改善箇所説明図

動力伝達装置

回転検出センサー

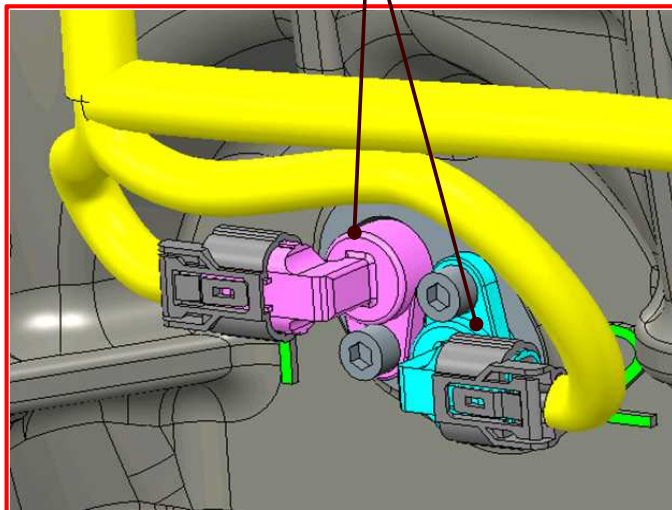
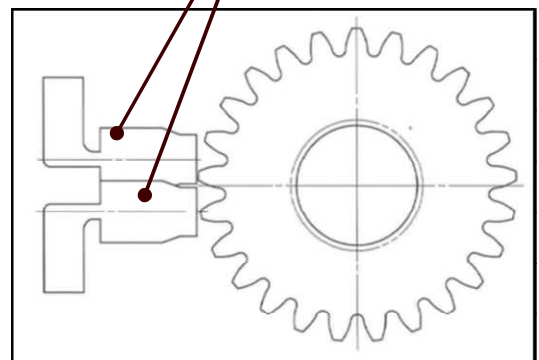
不具合発生箇所

農耕トラクタの進行方向や車速を検知する回転検出センサーにおいて、当該センサーの信号処理が不適切なため、原動機始動時の振動で回転検出歯車が振動すると、不適切な信号を出力することがある。そのため、制御エラーとなりフェールセーフにより走行を停止するおそれがある。

改善内容

全車両、回転検出センサを対策品に交換する。

は、交換部品を示す。

現行部品は識別マジック「有」、対策部品は識別マジック「無し」
